第2回検討会における委員からの指摘事項

第2回 酒津地区堤防強化・笠井堰改築事業検討会 令和6年10月7日（月） 議事要旨より抜粋

解析モデル図
(左岸11.1k付近)

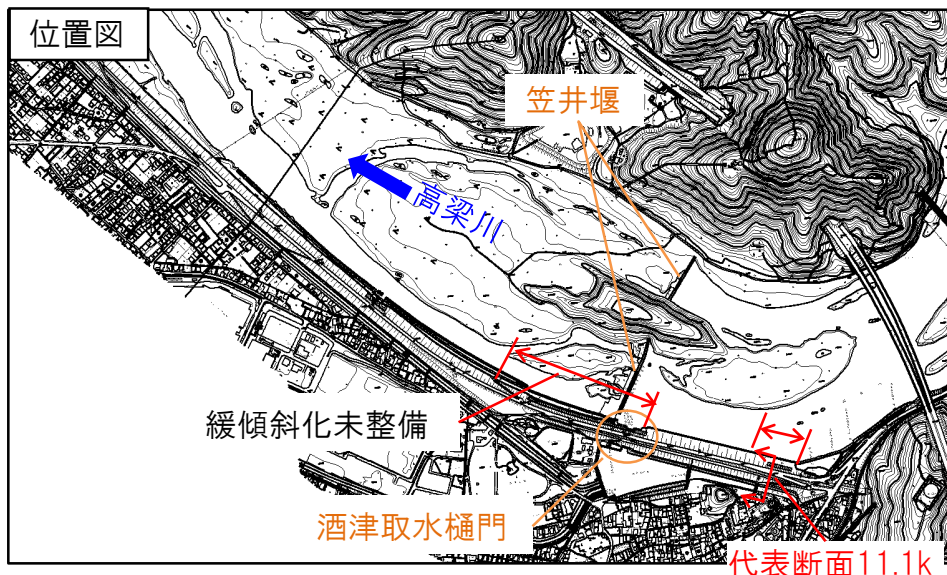
番号	分類	第2回検討会における 指摘事項	第2回検討会以降の 対応状況
①	堤防 浸透対策 P3～6	第2回検討会資料に示されていない各対策案でのすべりの円弧を示してほしい。無対策の場合がFs=0.88と低い理由は、堤防法面の浅い位置での円弧すべり解析だからではないか。深い位置の円弧でも確認すべき。	既往の検討で最も危険となる解析結果はFs=0.88であった。 また、追加で実施した地質調査結果を反映し、Fs=1.52が最も危険となる解析結果を示す。
②	堤防 浸透対策 P3～6	局所動水勾配は重要なファクターである。第2回検討会資料では最大値のみを示しているが、平面的な分布により判断する必要があるため、動水勾配のコンター図を示してほしい。	一連区間で大きな堤防形状の変化がないため、3次元解析までは実施していないが、代表する横断図にて、局所動水勾配の分布図を作成し安全性を確認した図を示す。
③	堤防 耐震対策 P7	地震時の沈下対策の必要はあるか。酒津地区は旧河道跡に堤防が整備されているため、地震時に液状化のおそれがある。	堤防の耐震性能に対する評価結果を示す。 (許可工作物である酒津取水樋門の耐震性能は評価していない。)
④	その他 情報共有 P8	柳井原排水樋管が小田川合流点付替え時に撤去されている。その際に、杭とか管自体のコンクリートを撤去するのに非常に苦労したはず。そのときの情報を事務所で持っていないか。	小田川合流点付替え施工時の柳井原排水樋管の撤去状況を示す。
⑤	その他 情報共有 P9	溺堤について、農業用水の取水施設でこのような施設を設置している事例はあるか。	農業用取水施設における溺堤(土砂吐き)の事例を示す。
⑥	その他 資料修正 P10	堤防の対策方針にドレーンの図を追加したほうがよい。	ドレーンの図を追加し、堤防一般部の対策方針として修正したページを示す。

- 浸透に対する堤防の安全性を評価するにあたり、酒津地区堤防の代表断面(左岸11.1k付近)において、土質調査結果により作成した地質横断と堤内地形を考慮した解析モデル図により、浸透に対する安全性の照査(円弧すべり解析・浸透流解析)を実施。
- 照査の結果、局所動水勾配の照査項目で、照査基準値に対し安全性が不足となり、対策が必要と判断された。
